- 改善箇所説明図 -

基準不適合発生箇所

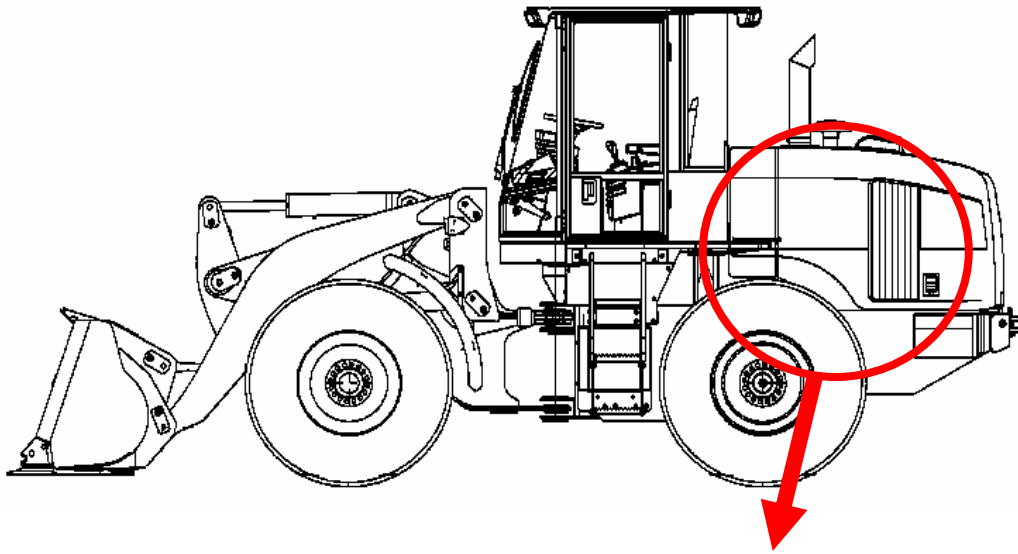
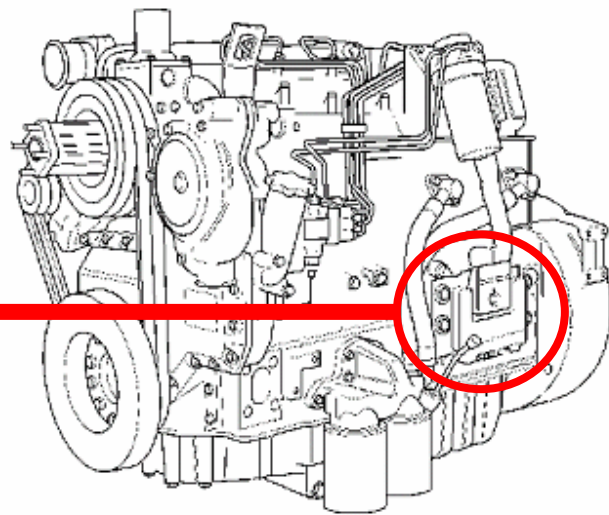
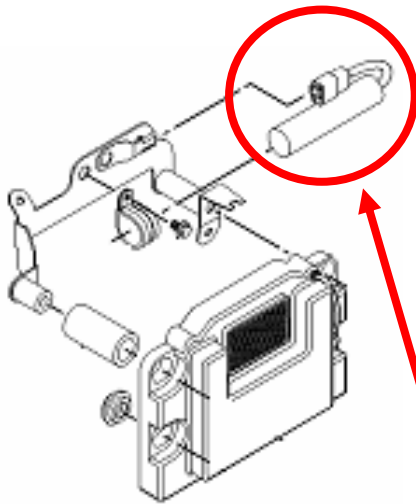
電子制御式燃料噴射ポンプにおいて、過電圧保護装置の内部コンデンサの容量が不足しているため、そのままの状態で使用を続けると、エンジン始動時等に発生する過電圧によってコンデンサが短絡するものがある。そのため、燃料噴射ポンプに電源供給が出来なくなり、最悪の場合、走行中に突然エンジンが停止し再始動不能となるおそれがある。

全車両、過電圧保護装置を対策品と交換する。

識別：対策済み車両には、過電圧保護装置側面に白ペンキを塗布する。
